Modulo per la presentazione delle osservazioni per i piani/programmi/progetti sottoposti a procedimenti di valutazione ambientale di competenza statale

ID: ERP. PROC. (ID_VIP/IDMATTM): 10844

ALLEGATO alle OSSERVAZIONI all' IMPIANTO EOLICO denominato REMPILLO nel COMUNE di PITIGLIANO (GR). Composto da n. 5 immagini e n. 5 pagine

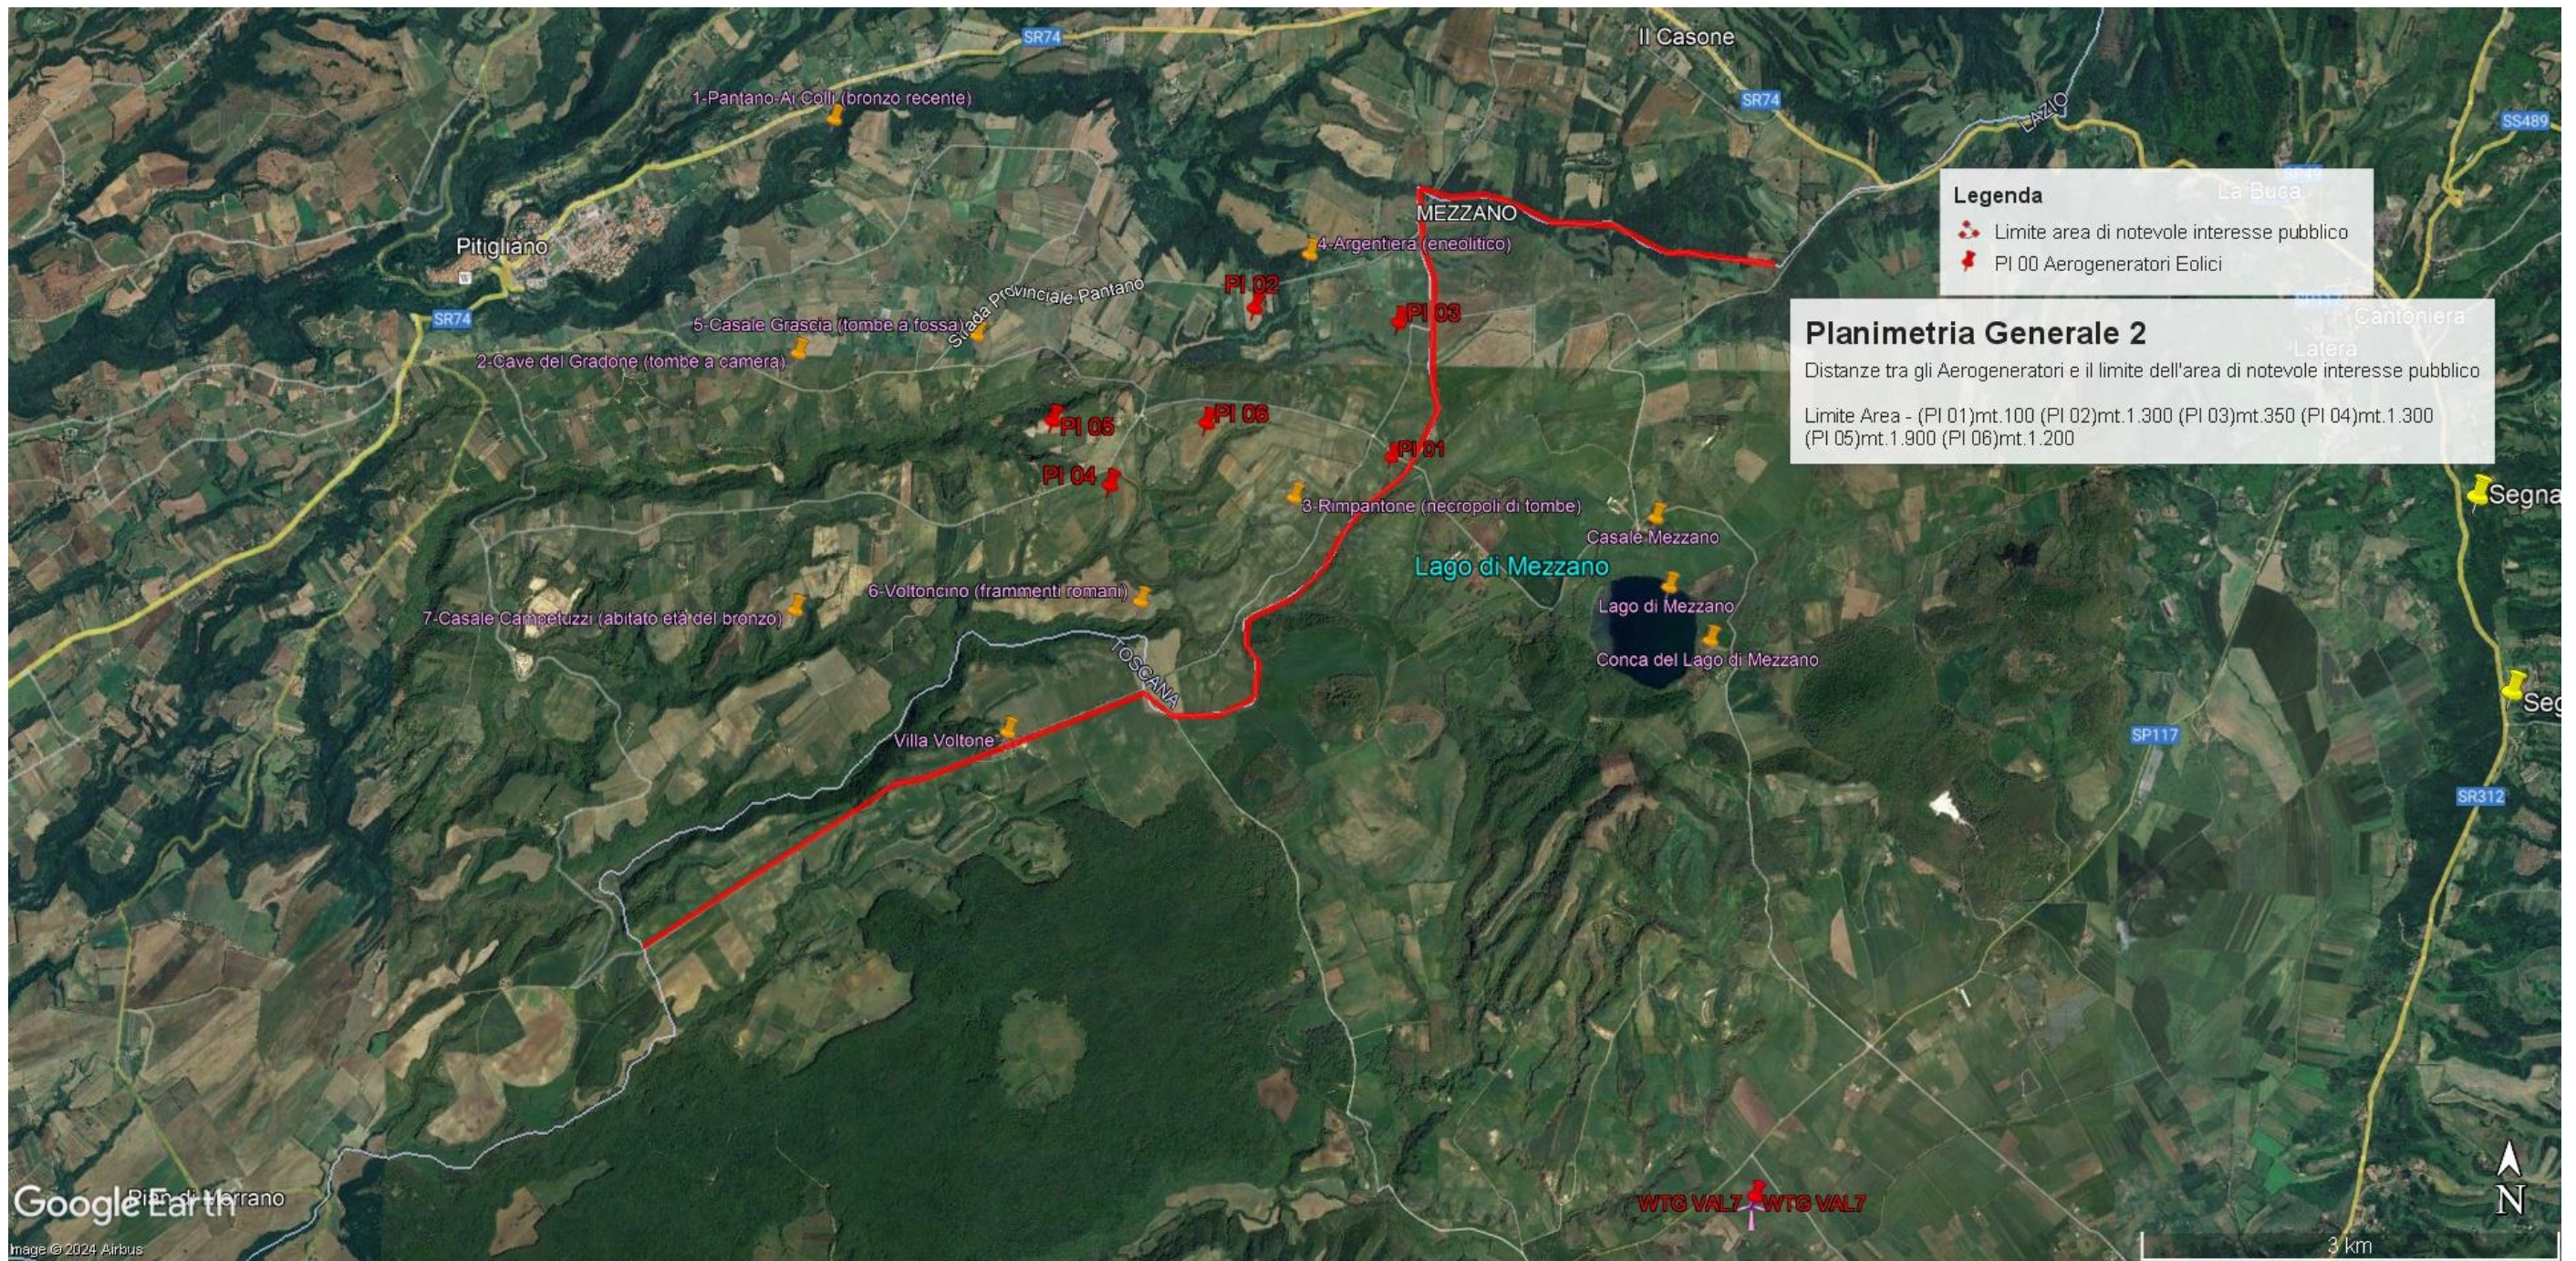
In sintesi, visti l'art. 20 comma 8 lettera c) quater del D.Lgs n 199/2021 e le Linee guida nazionali appena citate, considerato l'enorme impatto dell'impianto eolico industriale denominato "Rempillo" sulla zona paesaggistica di notevole interesse pubblico ben individuata nelle immagini

n.1 e n. 2 e sui Beni Culturali evidenziati nell' immagine n. 3 dell'Allegato alle presenti Osservazioni, per la collocazione delle pale P04 e P05 direttamente all'interno del perimetro di un'area archeologica e per gli impatti anche sull'area intermedia e vasta dei pregiati territori laziali della Tuscia settentrionale e in particolare di quelli del pitiglianese ricco di emergenze agricole, naturalistiche, storiche e archeologiche del periodo etrusco ma non solo, si chiede che venga negata l'autorizzazione all' insediamento dell'impianto eolico denominato "Rempillo".

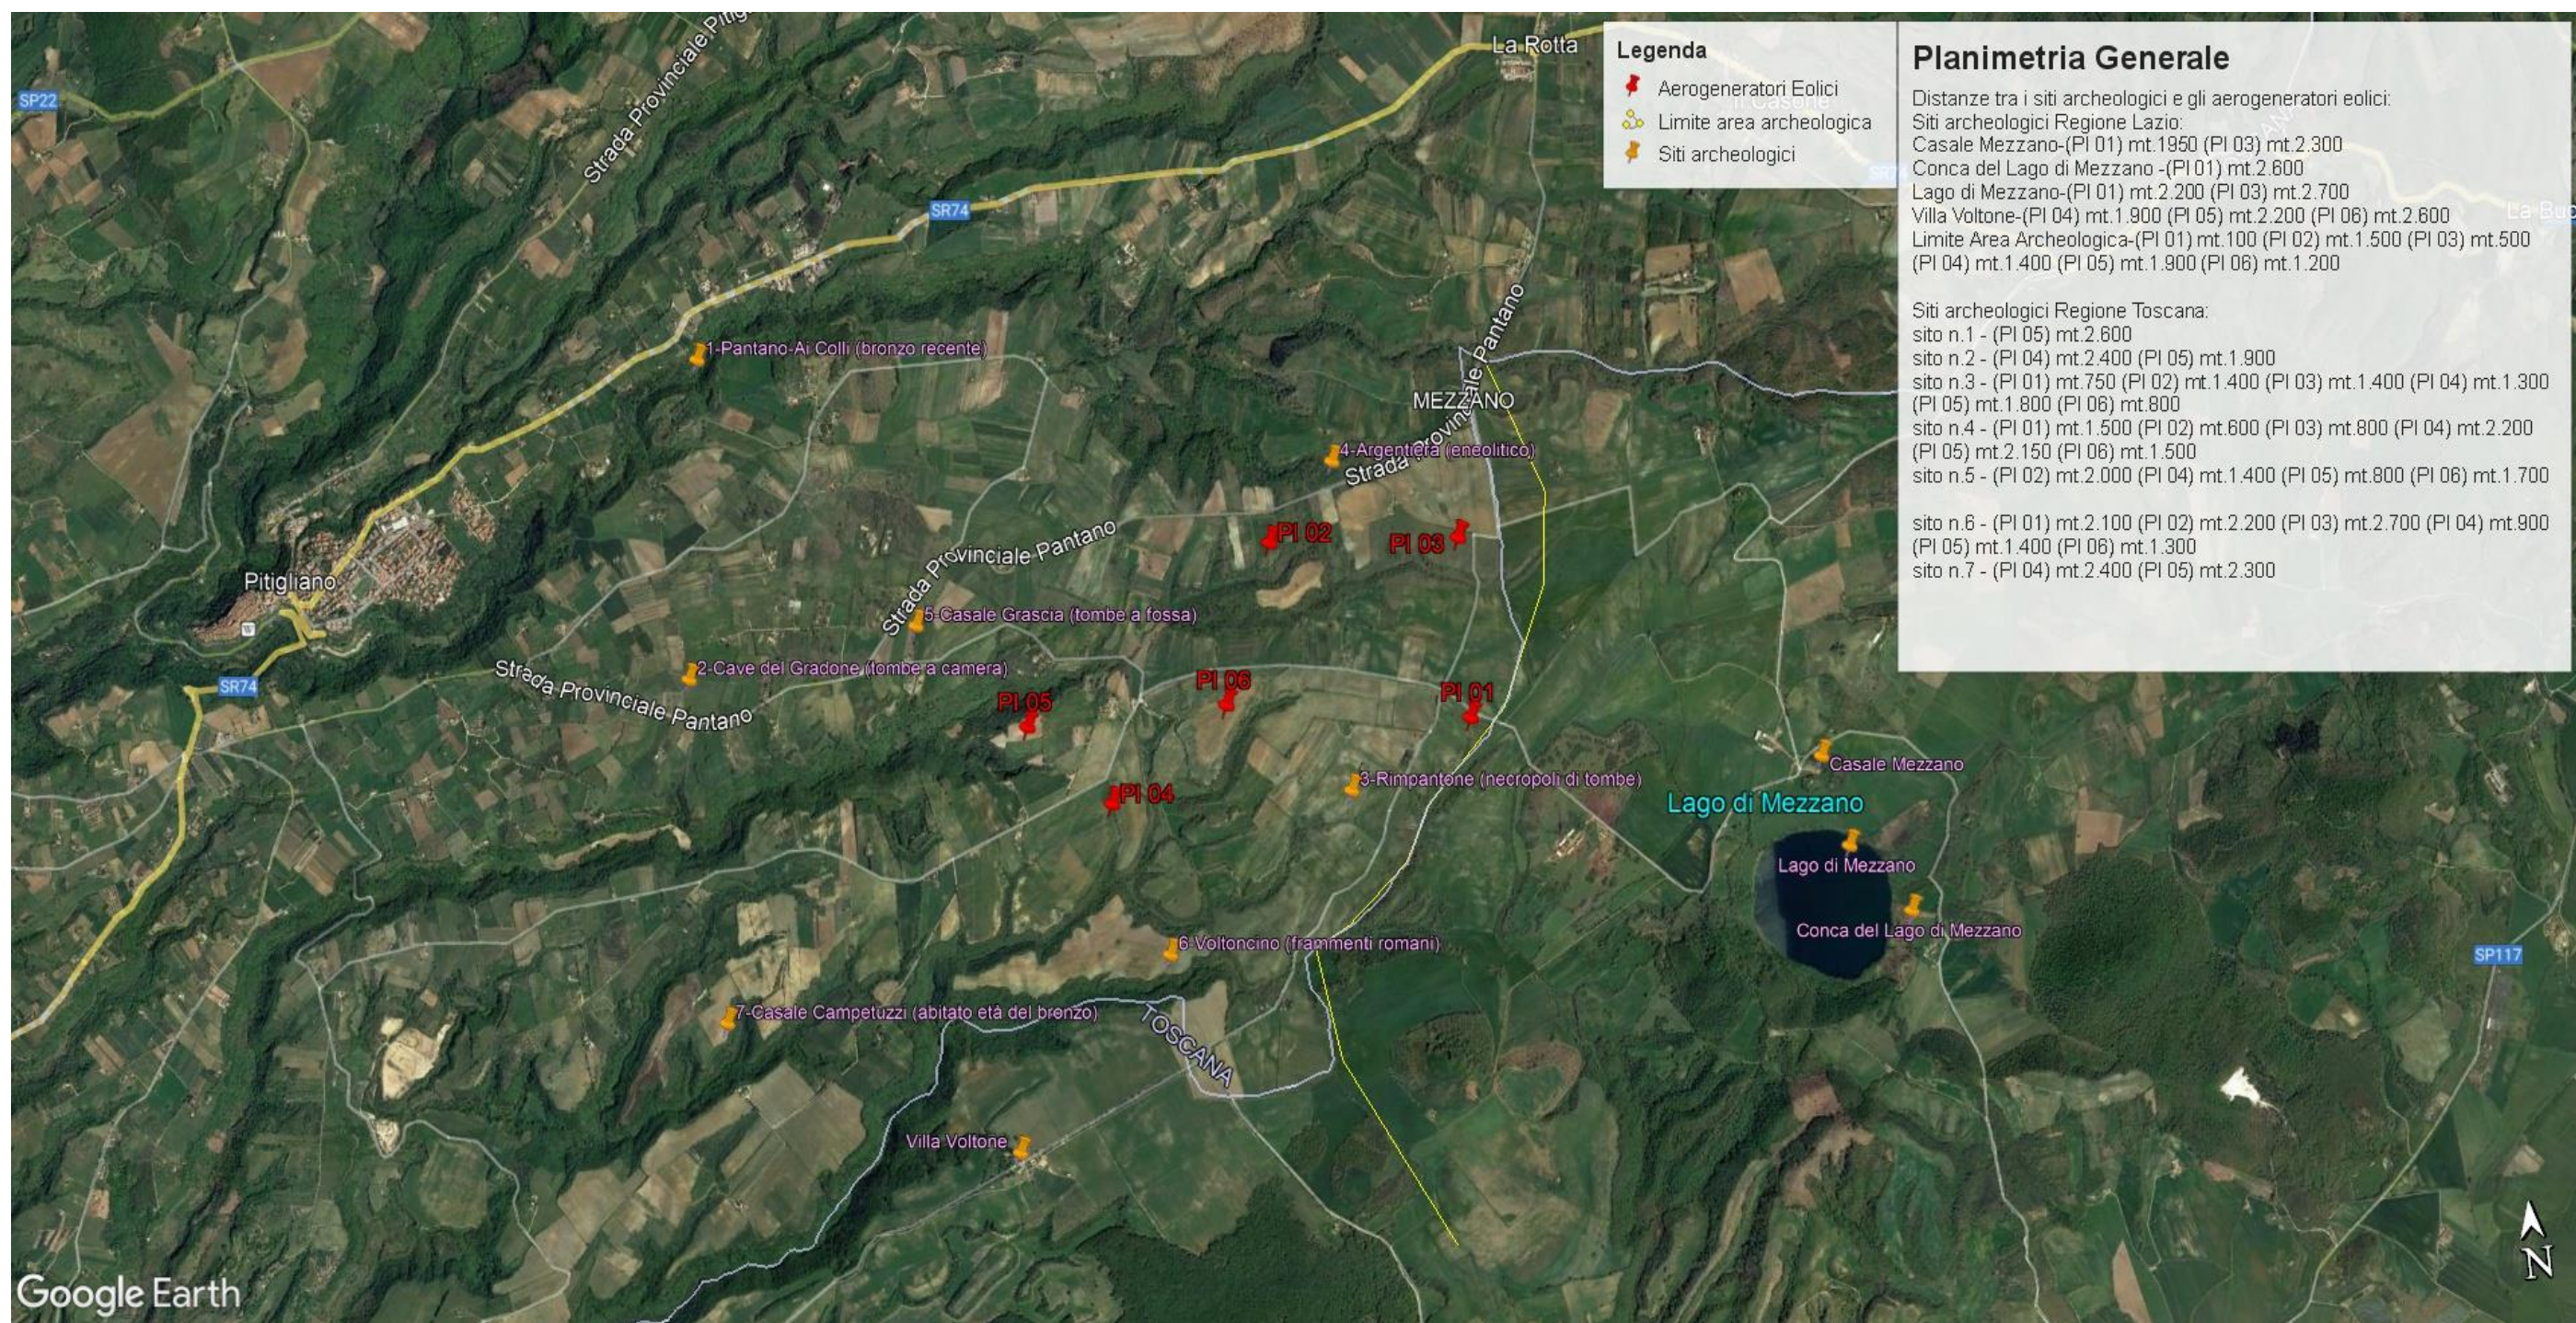
- h) Le zone di interesse archeologico evidenziate nell'immagine n. 3 a cui si aggiungono anche l'importante abitato protostorico di Sorgenti della Nova e Ruder del Castello altomedioevale che si trovano a circa 4 km dalle aree in cui è stato progettato l'impianto eolico industriale. Poco più lontano i resti del castello medioevale "Morrnacchio". Nell'area vasta le preziose necropoli eneolitiche (Poggi Alti) ed etrusche di Pitigliano, Sovana e Sorano. I pregiati prodotti agricoli come il vino bianco DOC di Pitigliano.

Immagine n. 4 Situazione di saturazione da impianti FER nella provincia di Viterbo. Non sono riportati gli impianti fotovoltaici e agrivoltaici che hanno inciso per buona parte nel cumulo di impianti FER per superare già nel 2023 gli obiettivi del PNIEC assegnati alla Regione Lazio per il 20230.

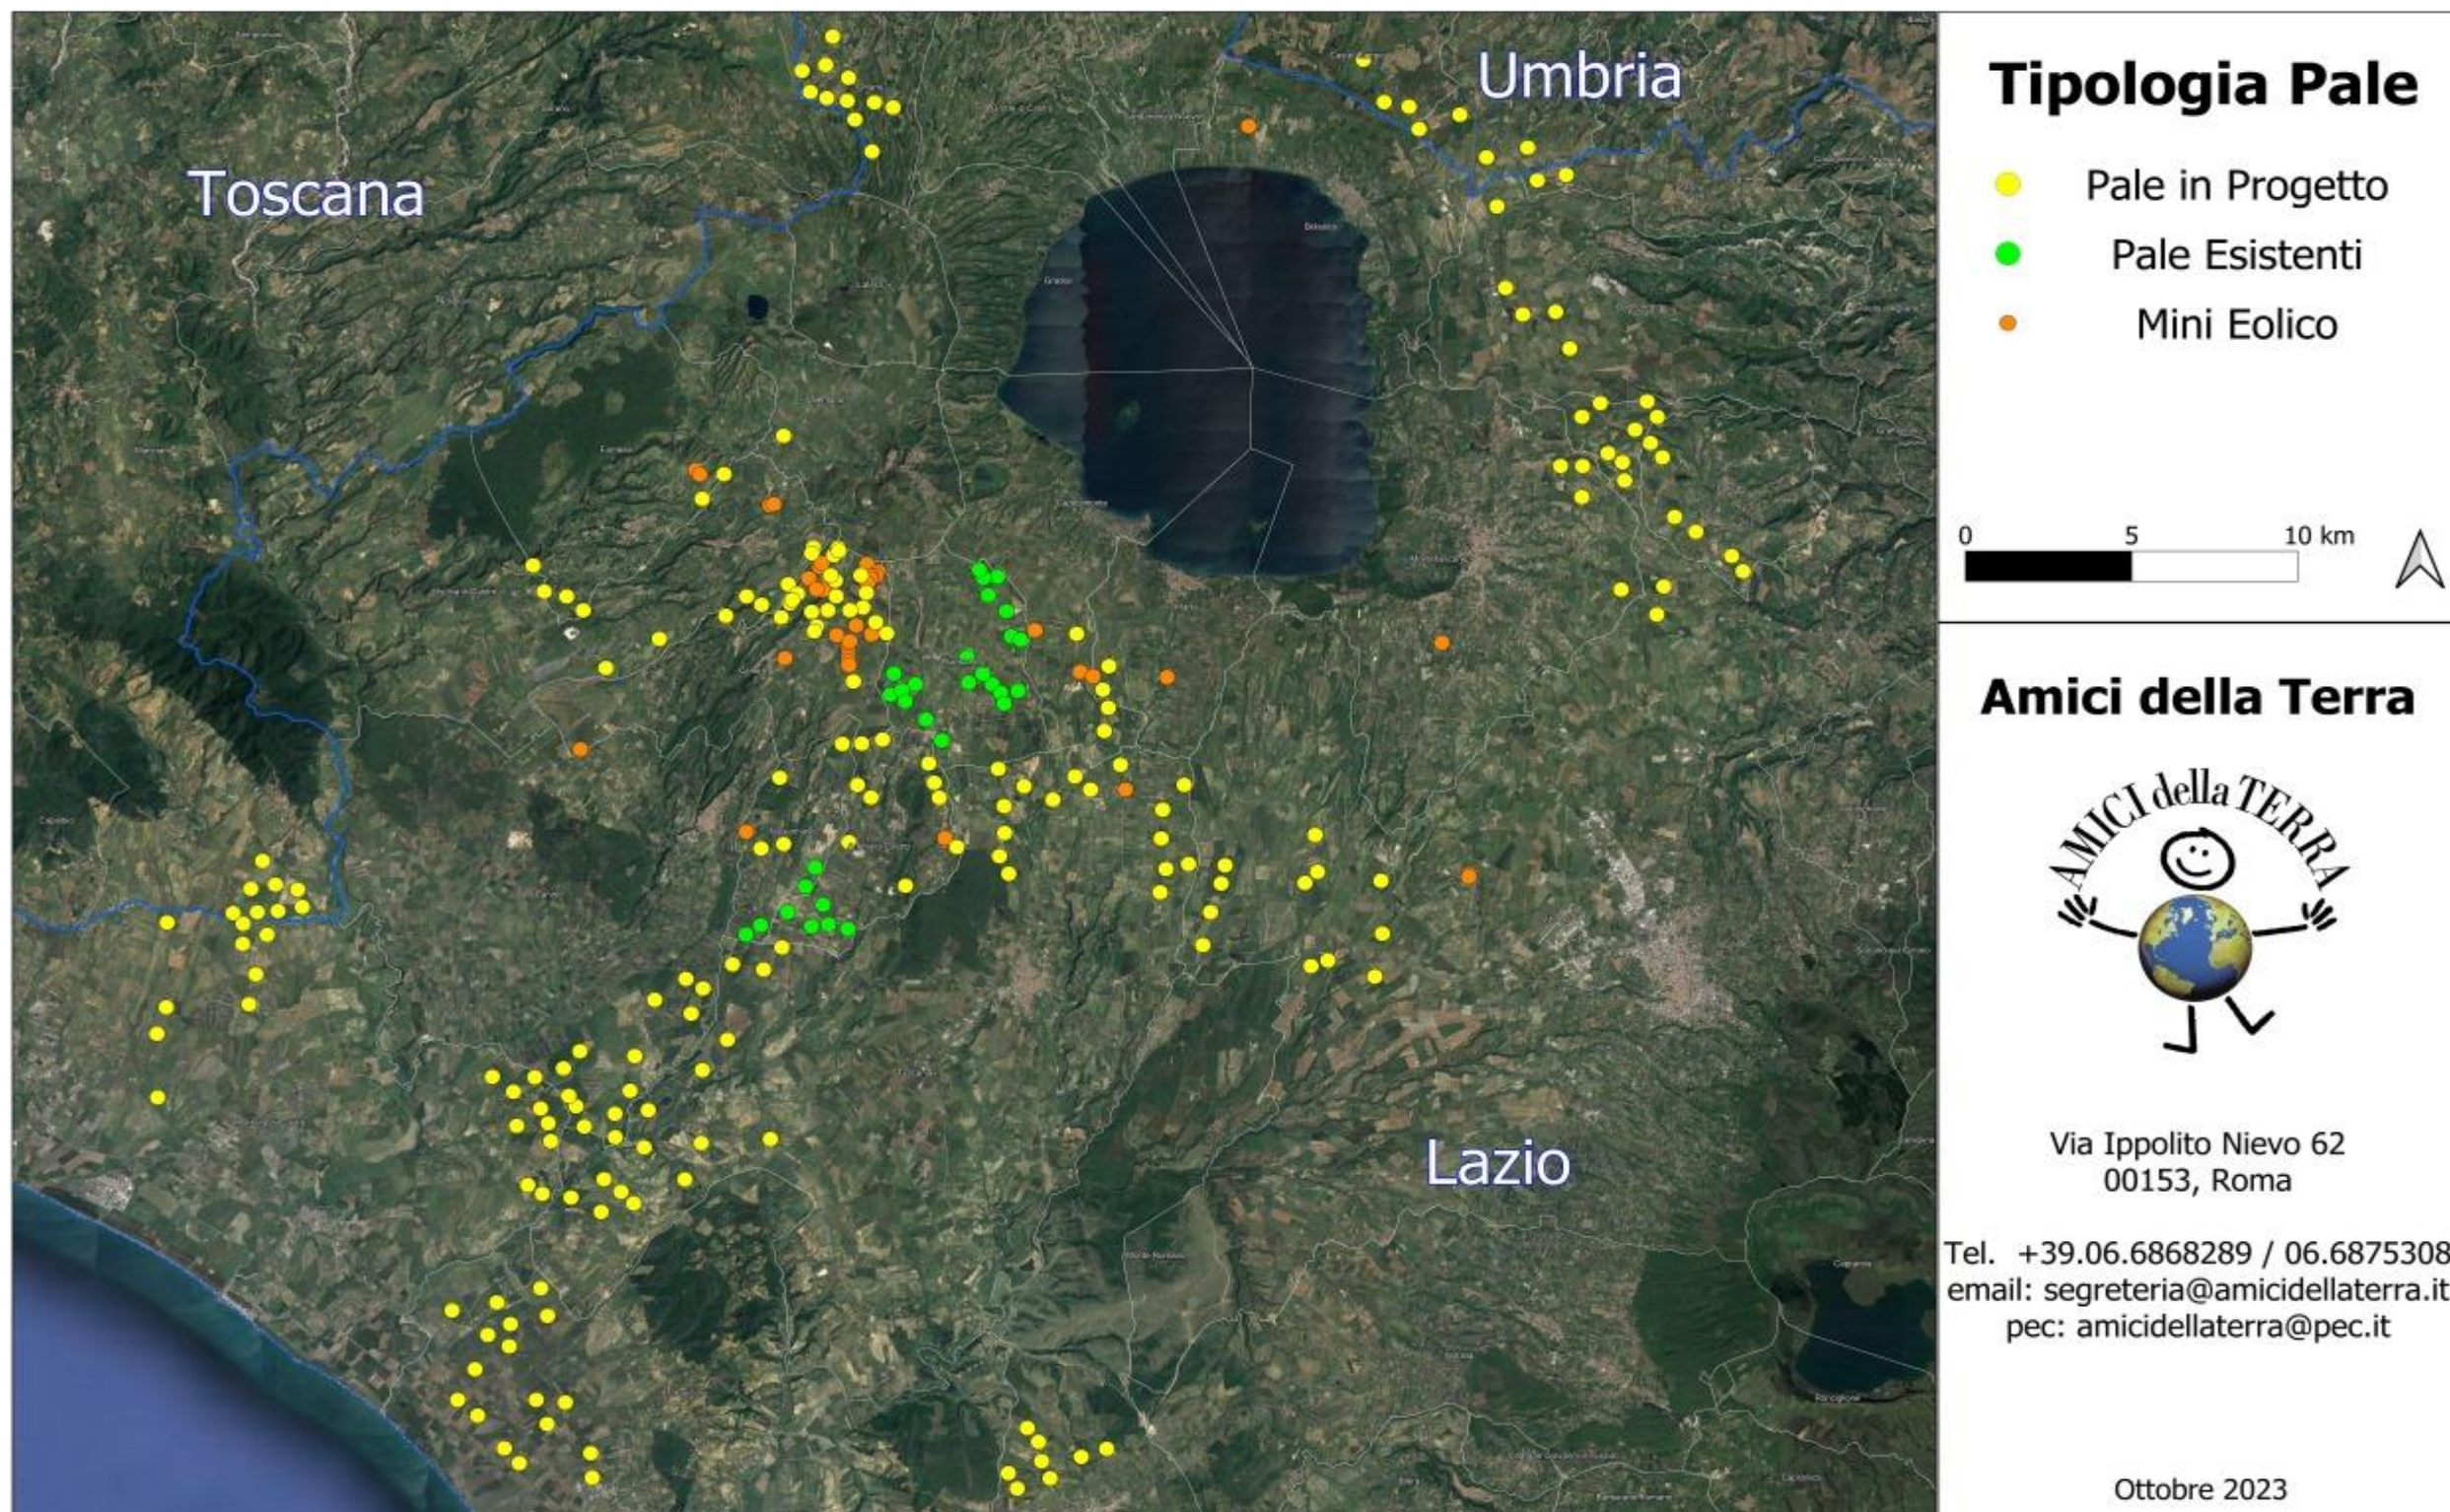
Quindi anche la Regione come Ente deputato dalla normativa nazionale a legiferare sulle aree idonee e non idonee si è espressa riguardo al fatto che abbia assolto ai doveri e alle quote stabilite dal PNIEC e in ambito regionale la provincia di Viterbo è stata quella con il più alto tasso di impianti FER tra tutte e quindi ormai satura ed il cumulo degli impianti FER installati, autorizzati e in progetto rappresenta una elevata criticità per la sostenibilità ambientale di ulteriori eventuali iniziative. L'impianto eolico “ Rempillo” pur essendo “esterno al confine provinciale e regionale ma nelle sue immediate vicinanze (a soli 100 metri i primi due aerogeneratori) oltre ad impattare sul territorio e sulle economie di tre Comuni del Lazio (Farnese, Valentano e Latera) si trova nelle fasce di rispetto dei Beni di notevole interesse pubblico come si è evidenziate nelle Osservazioni nn. 1 e 2 e crea anche degli impatti negativi anche sui beni naturalistici come verrà dettagliato nell'Osservazione n. 4. Inoltre andrebbe a sommarsi al già enorme cumulo di impianti eolici e fotovoltaici e geotermici che già creano una elevata criticità ambientale nella provincia di Viterbo e interferiscono anche con il territorio toscano come si può vedere dalle immagini nn. 4 e 5 dell'Allegato n. 1.
